Controlebezoek - Periodiek [Hfst 6.5]

Verslagnummer: 5/26082025/50717/57010/1

Inspectie adres: 4-septemberlaan 21, 2830 Willebroek (België)
Type: Controlebezoek - Periodiek [Hfst 6.5]

Elektrisch bord

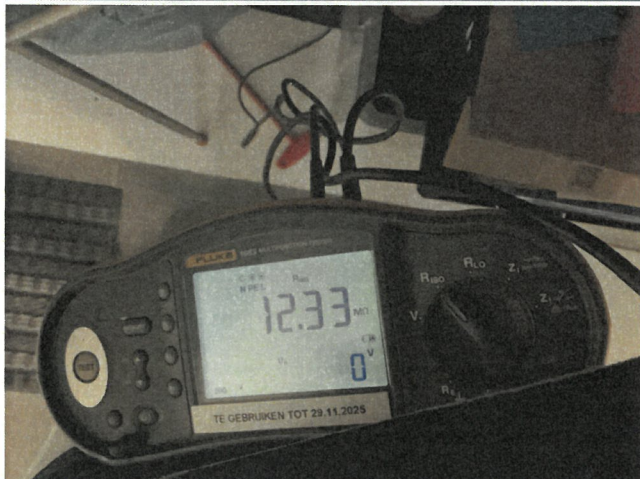
- De continuïteit van de PE, de stationaire toestellen klasse 1 en/of de equipotentiale verbindingen is niet verwezenlijkt. - oAfd 4.2.4.3
- Extra opmerking: O.a. equipotentiële verbindingen
- Het eendraadsschema en situatieplan zijn niet aanwezig. - oAfd 3.1.2.1
- Er ontbreken afdekplaatjes in het elektrisch bord. - Afd 5.2.6; oAfd 4.2.2.3
- Aansluitingen en samenvoegingen, verbindingen of aftakkingen van kabels werden niet uitgevoerd in overeenstemming met de regels van de kunst. - oAfd 5.1.1.2; Afd 1.4.1; Afd 1.4.2; Afd 5.2.6
- Extra opmerking: O.a. tuinhuis
- Geleiders van het type VOB zijn niet in een buis geplaatst en/of zoals het zou moeten. - oAfd 5.2.9.3
- Extra opmerking: O.a. tuinhuis
- De soepele geleiders zijn niet voorzien van de nodige kabelschoenen. - oAfd 5.3.5.5.e
- Extra opmerking: O.a. tuinhuis
